ERRATA DODATKOWY OPIS Z CZĘŚCIĄ RYSUNKOWĄ

DO PROJEKTU WYKONAWCZEGO W CZĘŚCI ARCHITEKTURY,
KONSTRUKCJI, INSTALACJI SANITARNYCH I ELEKTRYCZNYCH

ROZBUDOWA (O SZYB DŹWIGU OSOBOWEGO) WRAZ Z PRZEBUDOWĄ
BUDYNKU ZESPOŁU SZKÓŁ NR 1 im. MIKOŁAJA KOPERNIKA W OSTROWCU
ŚWIĘTOKRZYSKIM

ERRATA – DODATKOWY OPIS DO PROJEKTU WYKONAWCZEGO

RZUT PARTERU - SEGMENT D

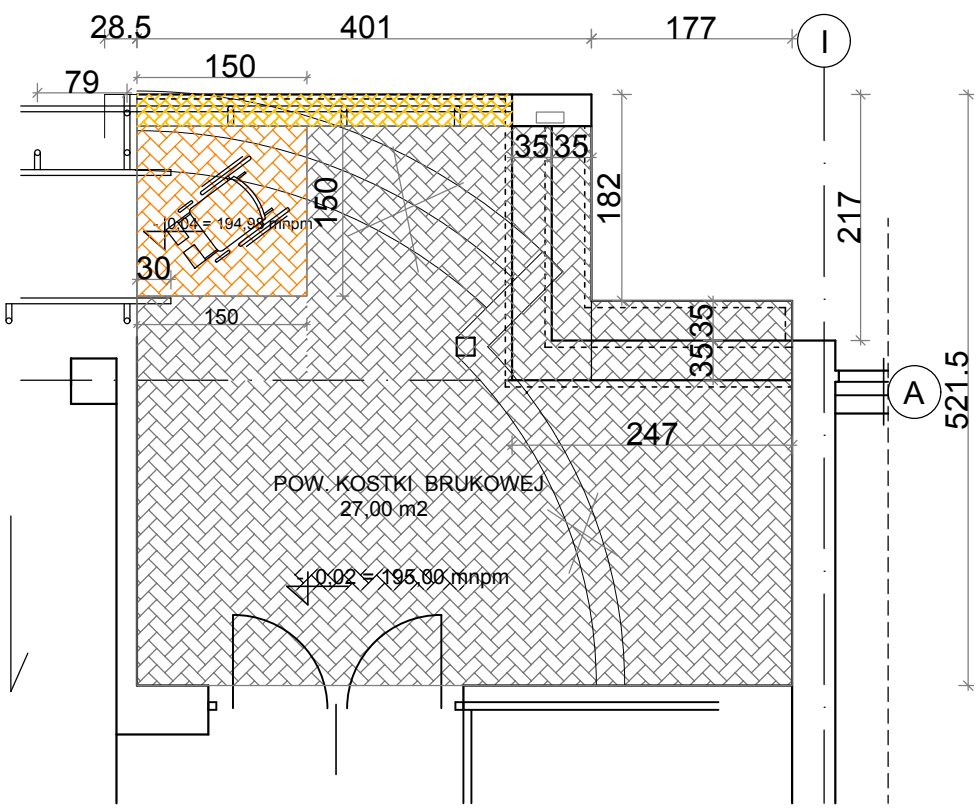
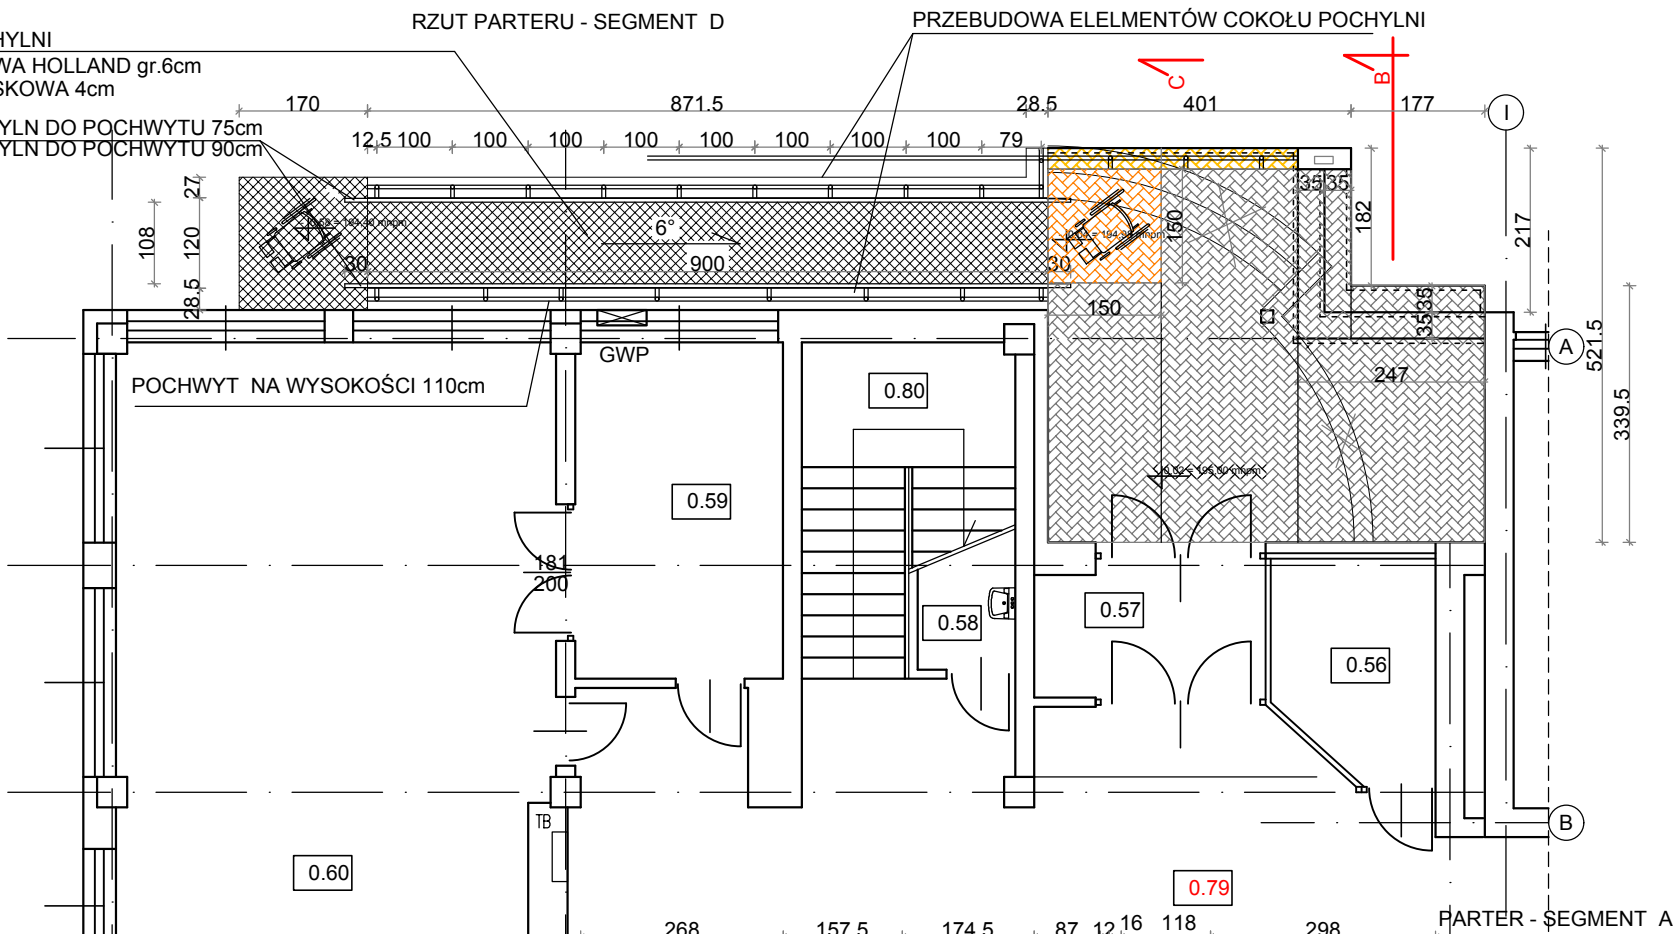
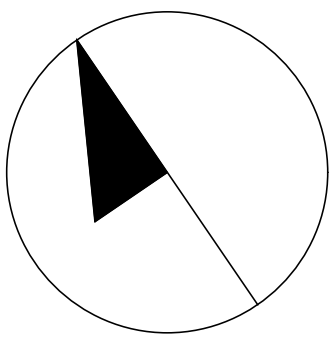
Zmiany w zakresie robót zewnętrznych związanych z przebudową pochylni przy wejściu do segmentu ramach dostosowania do osób niepełnosprawnych

W celu zachowania niezbędnych wymiarów spocznika na górze pochylni należy przebudować schody zewnętrzne do budynku przy wejściu do segmentu D.

Schody zewnętrzne przeznaczone do przebudowy zgodnie rewizją I - rys. 1W

- Poręcze: Zamontować balustrady z poręczami zgodnie z rewizją I - rys. Nr 1W

UWAGA: Przy wykonywaniu nowych pochwytych pochylni od strony ściany zewnętrznej budynku przy segmencie D należy przewidzieć fragment pochwyty przy tablicy energetycznej umożliwiając jej demontaż w celu możliwości korzystania z ww. tablicy.

Nawierzchnia pochylni wykonana z kostki brukowej koloru szarego w klasie co najmniej R11. Kostka wokół pochylni wykonana w kolorze czerwonym . Należy zapewnić kontrast pochylni w stosunku do pozostałych powierzchni poprzez zastosowanie pasa z kostki brukowej w kontrastującym kolorze na dole i górze pochylni.

WYMIANA NAWIERZCHNI POCHYLNI
KOSTKA BETONOWA BEZFAZOWA HOLLAND gr.6cm
PODSYPKA CEMENTOWO - PIASKOWA 4cm
WYKOKOŚĆ OD POZIOMU POCHYLNI DO POCHWYTU 75cm
WYKOKOŚĆ OD POZIOMU POCHYLNI DO POCHWYTU 90cm

PRZEBUDOWA ELEMENTÓW COKOŁU POCHYLNI

ZMIANA INSTAL. WOD. - KAN

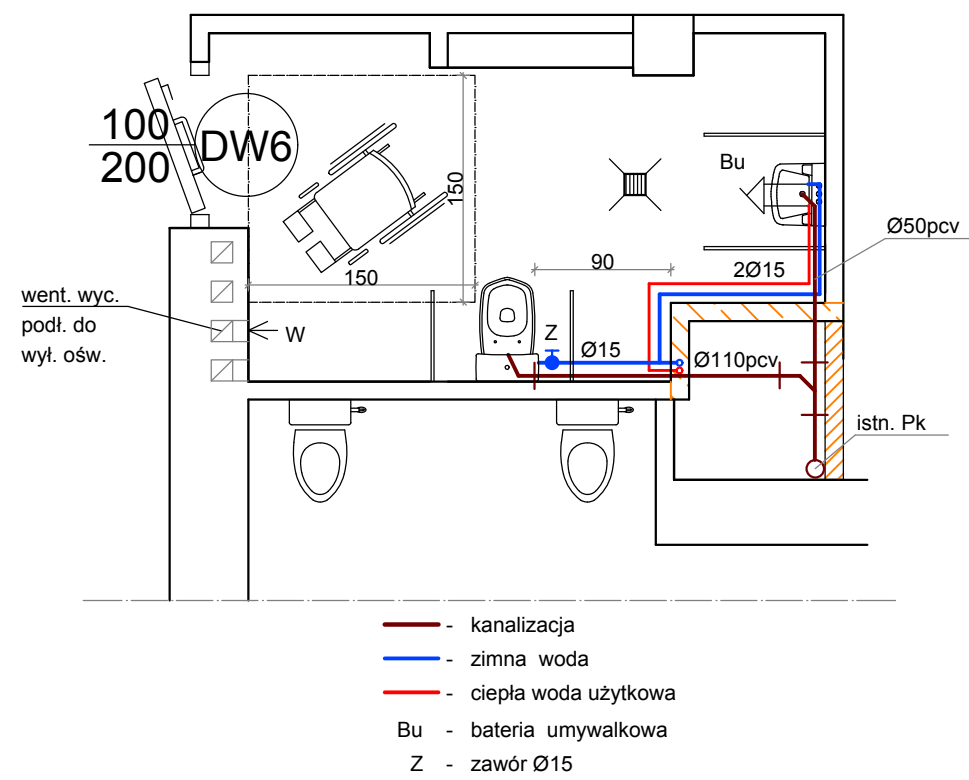
- W celu zapewnienia 90cm min. przestrzeni po obu stronach miski ustępowej zmieniona została aranżacja toalety dla niepełnosprawnych. Toaletę dla niepełnosprawnych wykonać rewizją I - rys. 1W , z rewizją 2 do rysunku nr T1

ZMIANA INSTAL. OGRZEWANIA

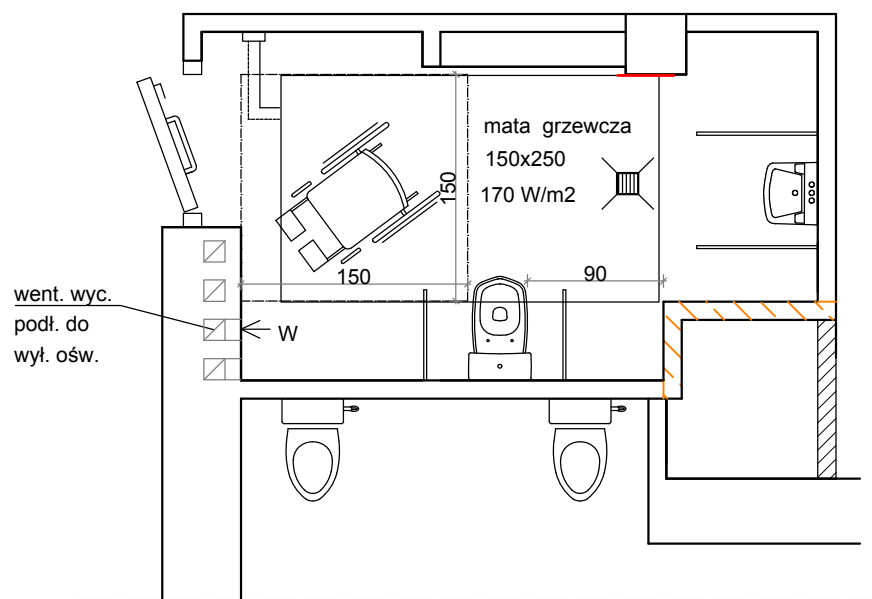
- Ze względu na ograniczenie powierzchni w obrębie drzwi zrezygnowano z montażu grzejnika w toalecie dla niepełnosprawnych. Wprowadzono rozwiązanie zamienne w postaci maty grzejnej elektrycznej. Parametry: zgodnie rewizją I - rys. 1W , z rewizją 2 do rysunku nr T1

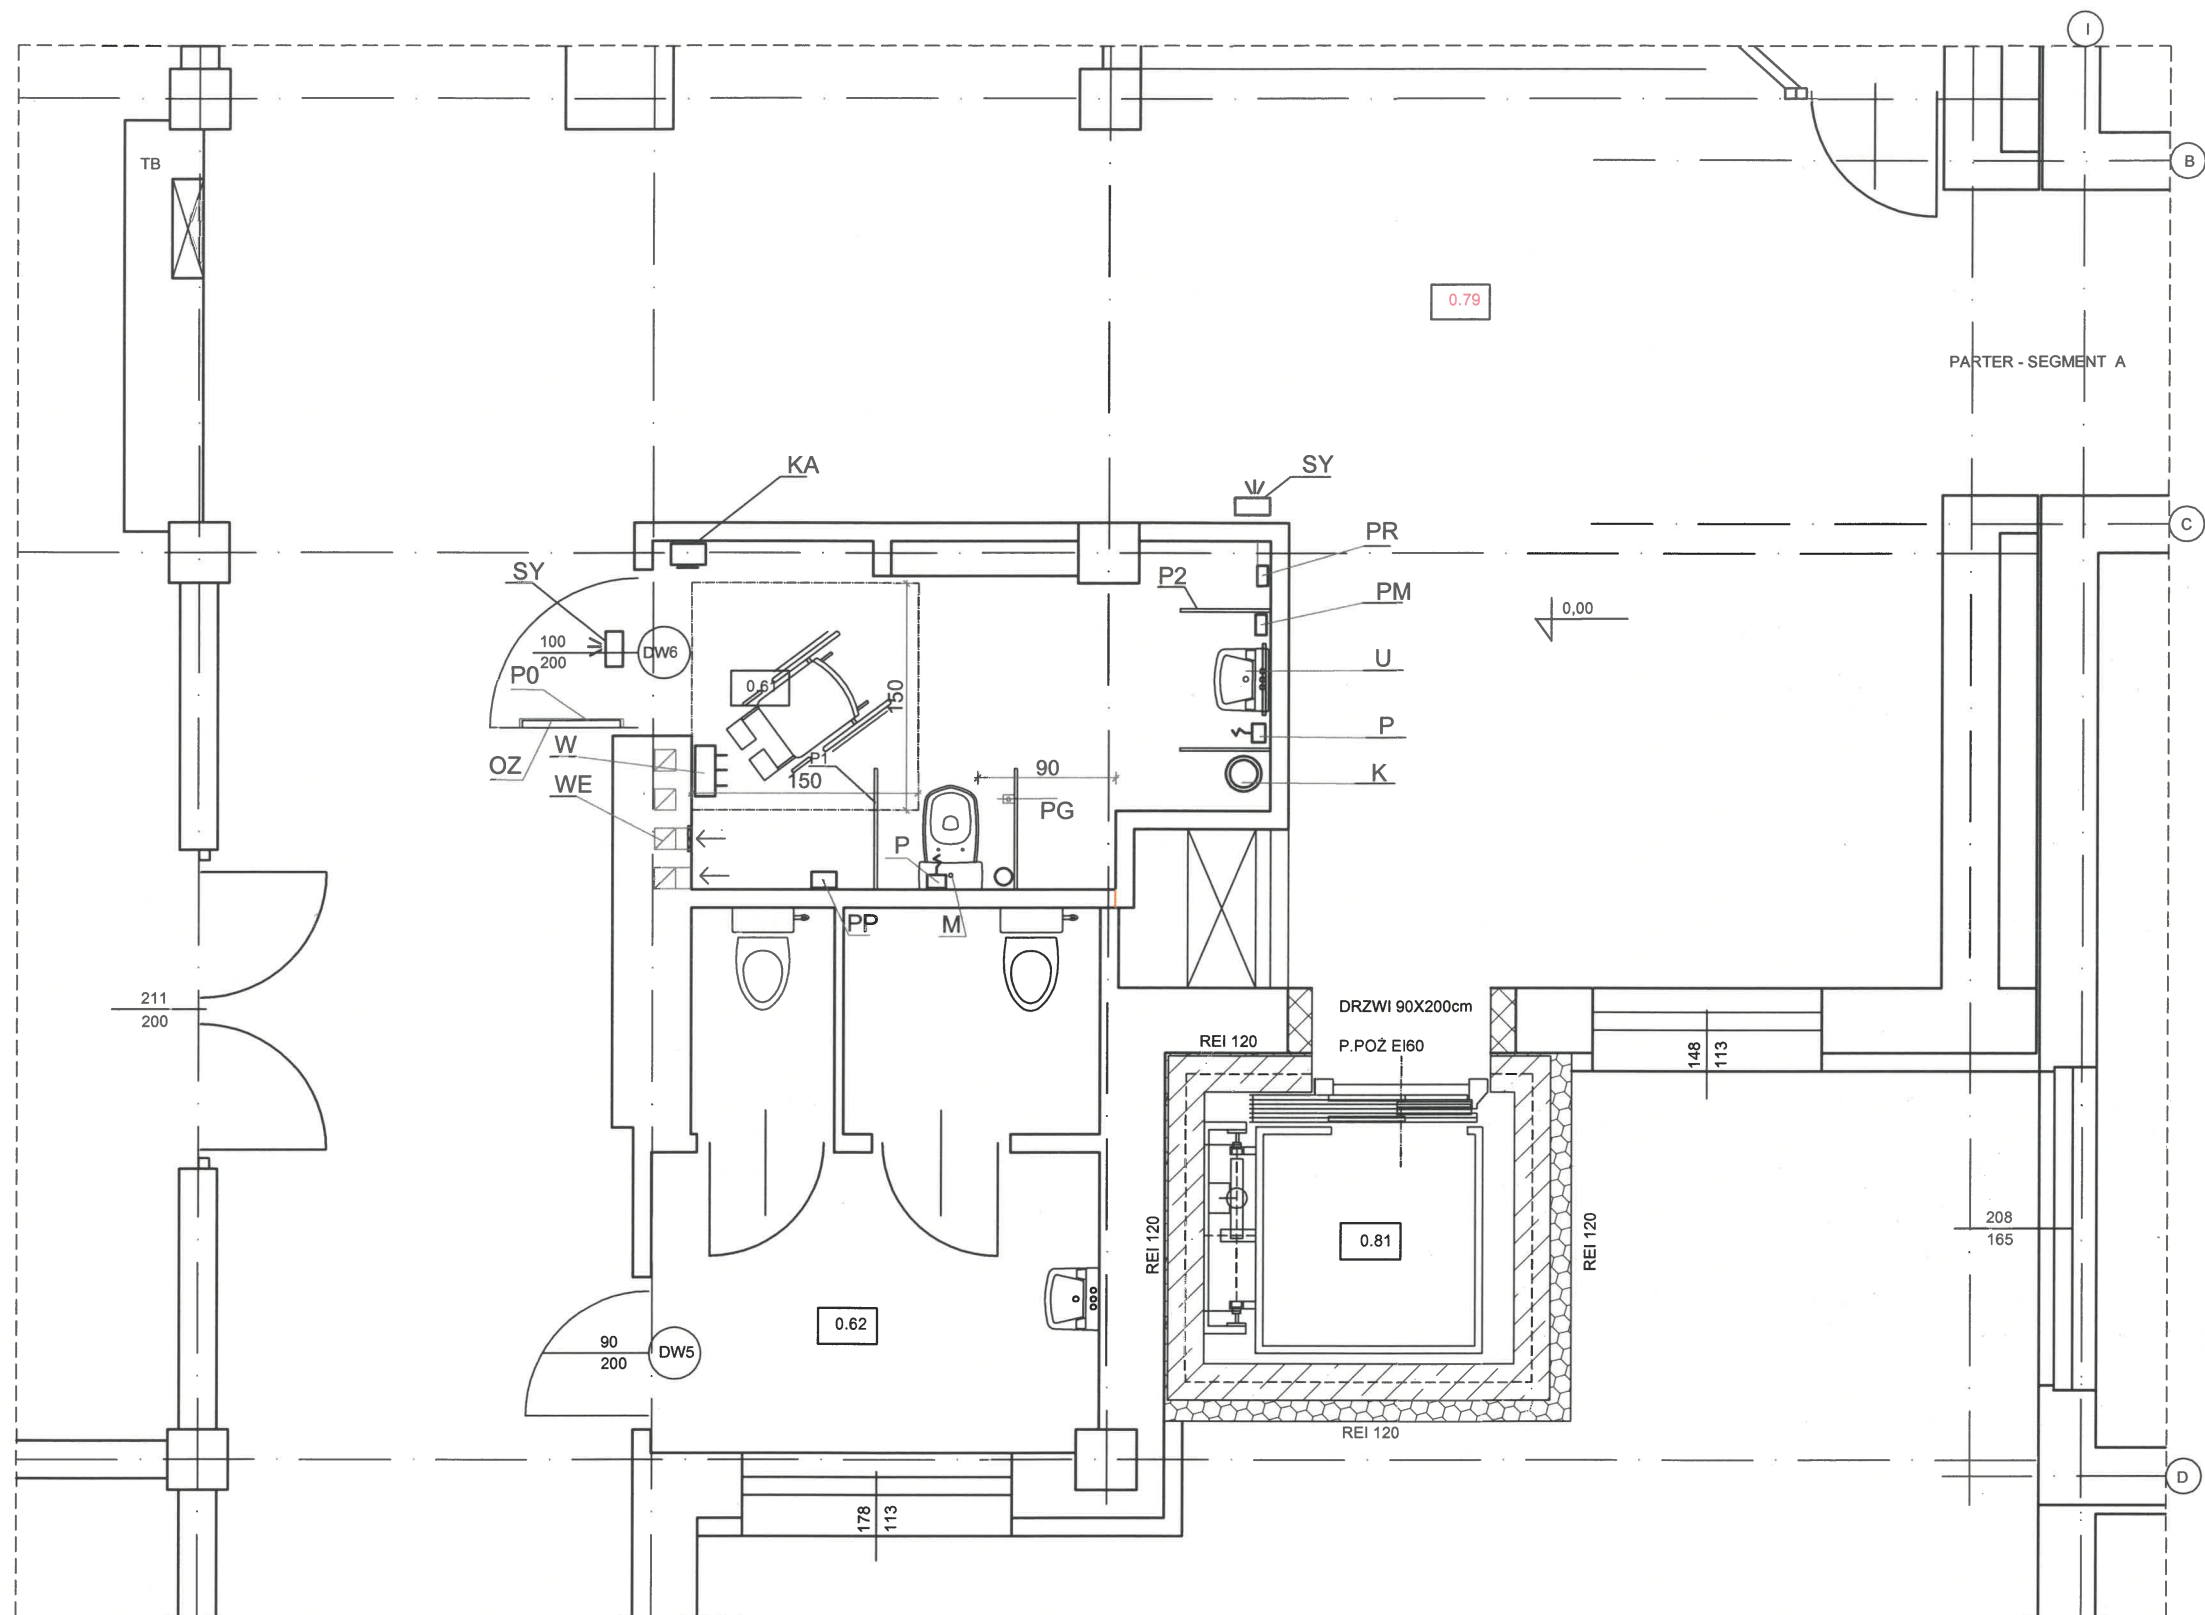
- Kosz na odpady wykonany ze stali nierdzewnej polerowanej o pojemności 5 l.
- Szczotka WC wisząca montowana do ściany zestaw kolor: stal nierdzewna
- Uchwyty zostały opisane na rewizji 2 do rysunku T1.

Lokalizacje ww. wyposażenia toalety pokazane na rewizji do rysunku T1.
